Problemen bij het vervangen van de thermostaat bij koel/diepvriesapparatuur - productieplaats 80

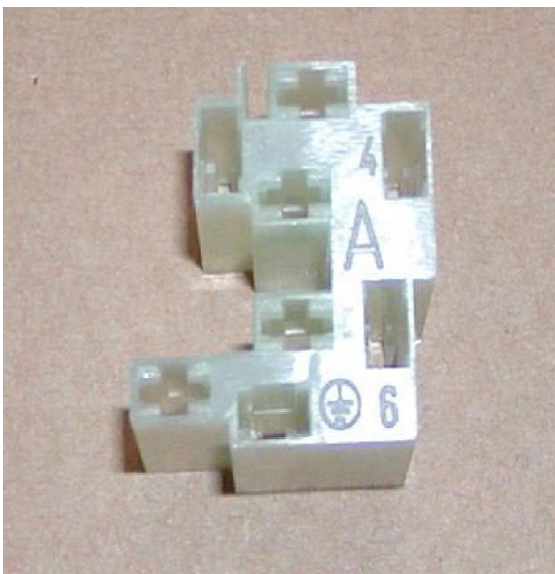
Als een thermostaat *RANCO* door *ATEA* of *ATEA* door *RANCO* wordt vervangen, moet het aansluitblok op de thermostaat 90° gedraaid worden.

Hiervoor moeten de AMP-stekkers eerst worden losgemaakt en na het draaien van het aansluitblok weer op de juiste positie worden ingezet. Het aansluitblok is gemarkeerd met de letters R voor RANCO of A voor ATEA.
